**Avis délibéré sur le projet d'installation
d'un parc photovoltaïque au sol
sur la commune de Saint-Aubin (10),
porté par la société
ENGIE GREEN**

n°MRAe 2021APGE79

Nom du pétitionnaire	ENGIE GREEN
Commune	Saint-Aubin
Département	Aube (10)
Objet de la demande	Construction d'un parc photovoltaïque au sol
Date de saisine de l'Autorité Environnementale	30/07/2021

Gestion des risques accidentels

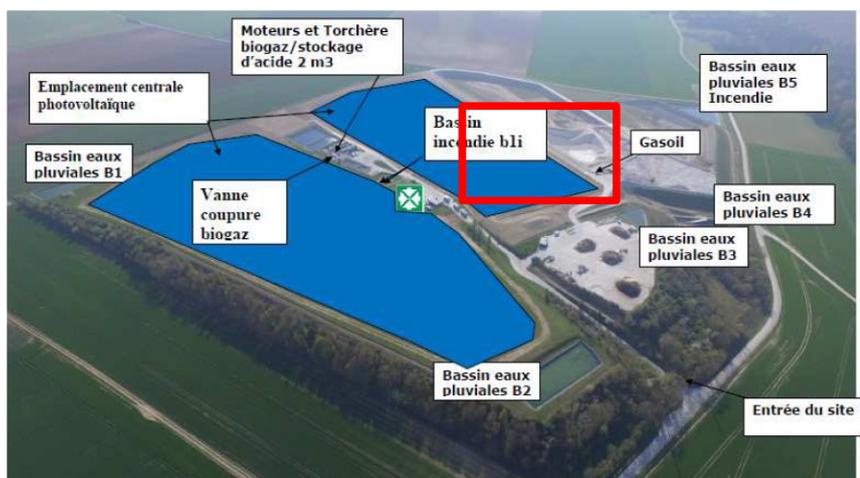
Cependant, le projet étant localisé au droit d'un site de stockage de déchets¹⁵ et à proximité immédiate de casiers en cours d'exploitation, l'Ae s'est interrogée sur les effets réciproques en cas d'accident :

- incendie des panneaux photovoltaïques et risque de propagation à l'ICPE ;
- incendie sur le site ICPE et risque de propagation à la centrale photovoltaïque.

Par ailleurs, l'Ae note que le bassin de réserve incendie du site ICPE est implanté au sein de l'emprise du projet photovoltaïque, ce qui peut affecter son accessibilité en cas de sinistre (passage des engins de lutte contre l'incendie et cheminement des tuyaux nécessaires à l'amenée d'eau depuis la réserve jusqu'au foyer d'incendie).

- analyser les effets dominos réciproques de son projet et de l'installation de stockage de déchets ;
- étudier une solution alternative garantissant un accès aisé aux moyens de défense incendie de l'exploitant ICPE ;
- prendre attache avec l'exploitant de l'ICPE pour l'informer des contraintes supplémentaires en matière de gestion des risques accidentels du fait de l'implantation de panneaux photovoltaïques.

L'Ae recommande par ailleurs au préfet de prescrire à l'exploitant du centre de stockage la révision de son étude de dangers compte tenu de l'évolution de l'environnement de son installation.
